改善箇所説明図

改善の内容

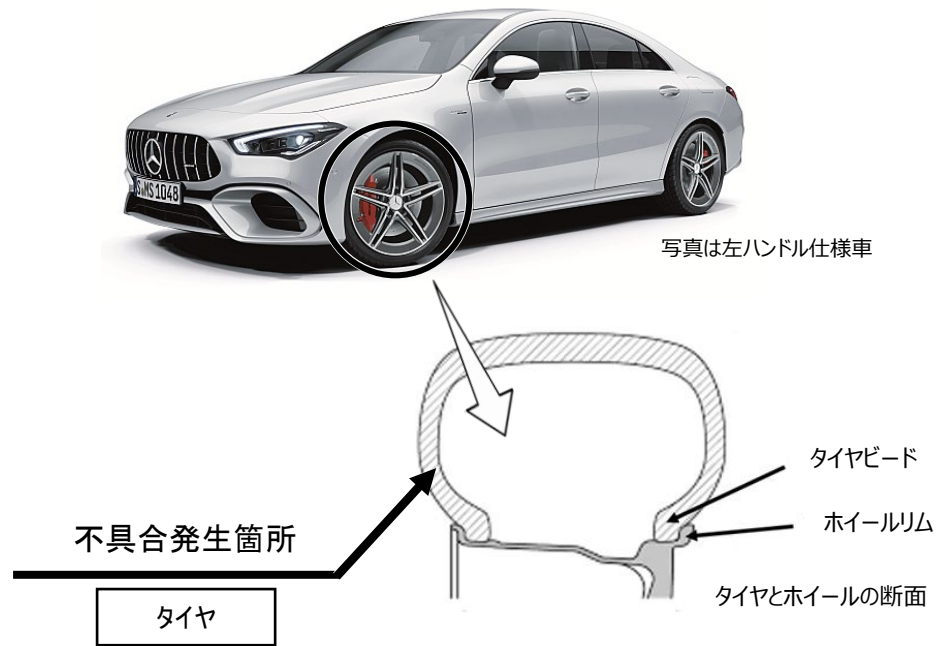
注： は、交換する部位を示す。

タイヤにおいて、製造管理が不適切なため、ビードの厚さが不均一なものがある。そのため、ビードがホイールリムに均一に接触しないため空気漏れが発生し、走行中にかかる力によっては急激に空気が抜けることで、最悪の場合、操縦安定性を損なうおそれがある。

全車両、4 輪のタイヤを新品に交換する。

識別：車台番号の付近に黄色の識別ペイントを塗布する
